**Verslag huishoudelijke elektrische installatie op laagspanning en zeer lage spanning****Algemeen:**

Referentie: 003-20260213-04	Datum controle: 13/02/2026
Keurder: 003

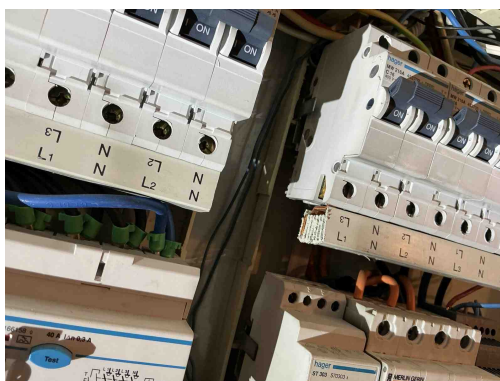
T21 - Het elektrisch materieel is niet geplaatst volgens de voorschriften van de fabrikant/ regels van goed vakmanschap . (Boek 1: 1.4.1.3)

Opmerking: Oa ophanging bord afdekken, kamaansluiting afdekken

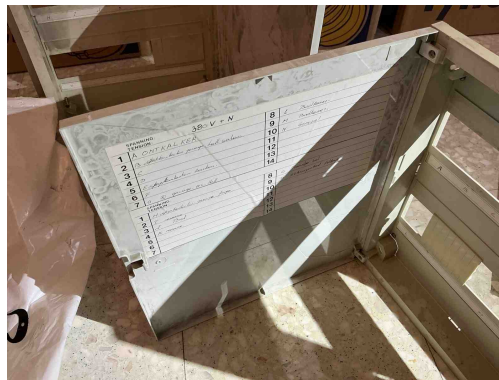
B06 - Het elektrisch verdeelbord heeft niet de minimale beschermingsgraad IPXX-B in een gewone ruimte (Boek 1: 4.2.2.3).

T02 - Gevaar voor rechtstreekse aanraking: genaakbare delen onder spanning (Boek 1: 4.2.2).

Opmerking: Bord berging

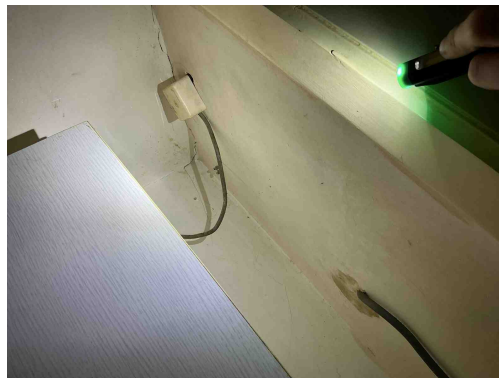
B17 - De voedingsspanning is niet op elk bord vermeld (Boek 1: 3.1.3.3).

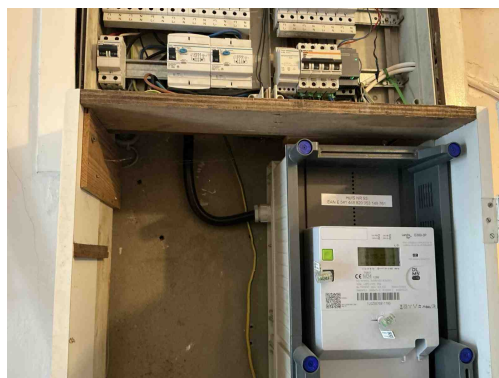
C13 - Onvoldoende bevestiging van de leiding(en) (Boek 1: 5.2.9.5).

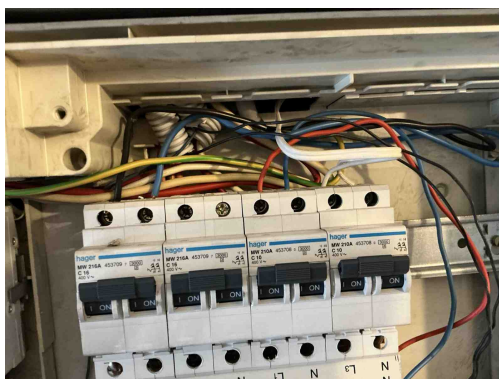
B34 - Het kabeltype van de meterbord verbinding aan de oorsprong van de installatie beantwoordt niet aan de minimale vereisten vastgelegd door de distributienet beheerder. (Boek1: 1.5 + SYNERGRID C1/107)

Opmerking: Exvb maakt geen ondergronds tracé

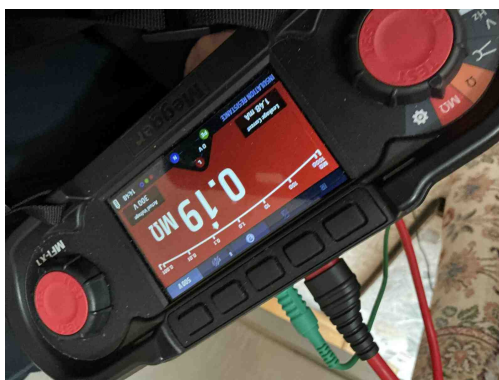
C27 - Het gebruik van geleiders van het type VTLmB (côte-à-côte) is niet toegestaan (Boek 1: 1.4.2.1).

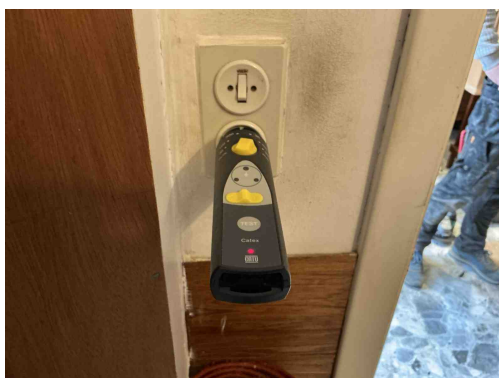
I01 - De waarde van de isolatieweerstand per kring dient tenminste 0,50 Mohm ($1000 \times U_{test}$) te zijn (Boek 1: 6.4.5.1).
Opmerking: Oa Kring C

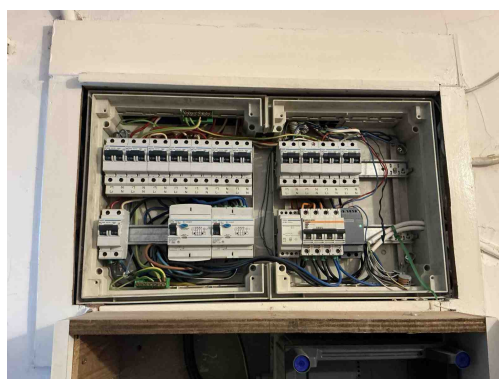
A20 - Er bevindt zich een contactdoos zonder beschermingsgeleider in de elektrische installatie. Deze is niet geplaatst achter een differentieelstroombeschermingsinrichting met grote (max. 30mA) of zeer grote (max. 10mA) gevoeligheid.
